Syndicat Mixte  
des Bassins  
Hydrauliques  
de l'Isère

## Complément au dossier cas par cas

### Restauration morphologique du Tarze

Le présent document répond à la demande de complément formulée par mail le 13/05/2020 par la DREAL, portant sur les travaux envisagés sur le ruisseau du Tarze et plus spécifiquement sur la zone en aval du pont (linéaire sur lequel une partie du cours d'eau sera déplacée en rive droite).

Extrait du rapport de diagnostic (carte page 20 et photos page 14)

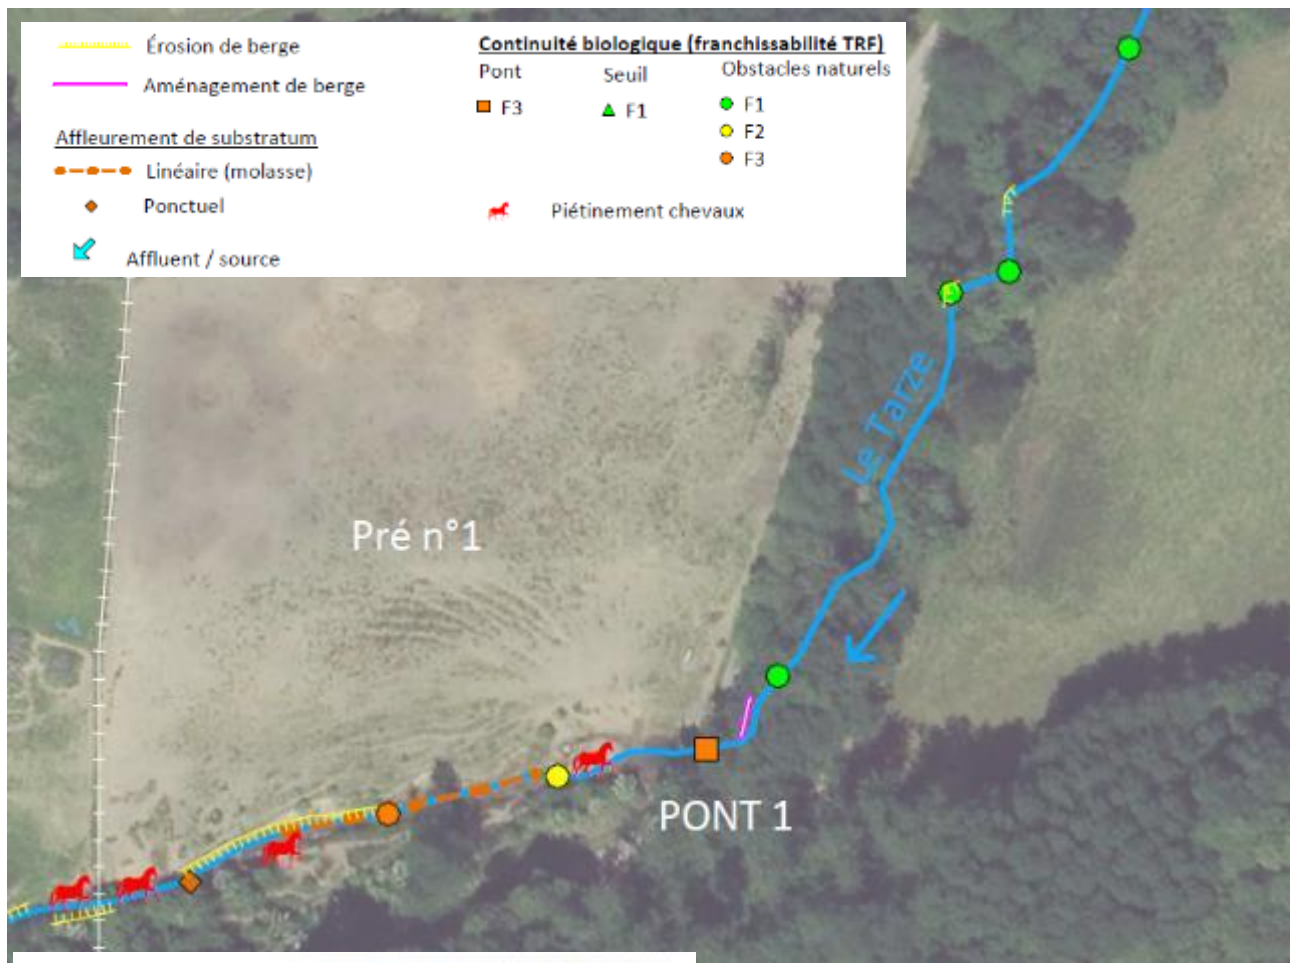
Les questionnements sont les suivants : « Sur cette portion de restauration, il est envisagé une modification très importante du cours du ruisseau avec la création d'un nouveau lit sans certitude de retrouver le substratum molassique du fond du lit initial (cf dossier page 40 du rapport 1 - diagnostic). Par conséquent, beaucoup de questions restent en suspens et ne permettent pas de s'assurer du maintien de la richesse de l'écosystème existant et de son fonctionnement. Dans ce cas précis, quelles seront les conséquences sur le milieu actuel si l'on ne retrouve pas ce substrat ?

N'y aura-t-il pas de perte d'eau liée à ce nouvel aménagement ? Comment la zone humide sera-elle impactée par ce projet ? .... »

Si l'on peut s'attendre à quelques infiltrations d'eau lors de la mise en eau du nouveau lit, celles-ci diminueront rapidement suite au colmatage des alluvions par des sédiments fins lors des premières crues. Afin de diminuer la perméabilité du matelas alluvial, les alluvions à mettre en place feront l'objet d'un agencement et d'un compactage soigné.

Les travaux liés au déplacement du lit en rive droite du lit actuel n'impacteront pas la zone humide en question, elle contribuera même à l'améliorer. En effet, la configuration actuelle du site présente des berges dépourvues de végétation et une déconnexion du lit avec les berges (berges hautes et abruptes). Ainsi, les aménagements prévus favoriseront l'implantation d'une ripisylve adaptée et favoriseront les échanges entre le lit mineur et les berges.

En outre, dans la configuration actuelle où le ruisseau s'écoule directement sur le substrat molassique imperméable, il draine la nappe d'accompagnement, au détriment des espaces riverains qui perdent leur caractère humide. Le projet d'aménagement permettra de maintenir une relation nappe/ruisseau plus favorable au développement de la zone humide.
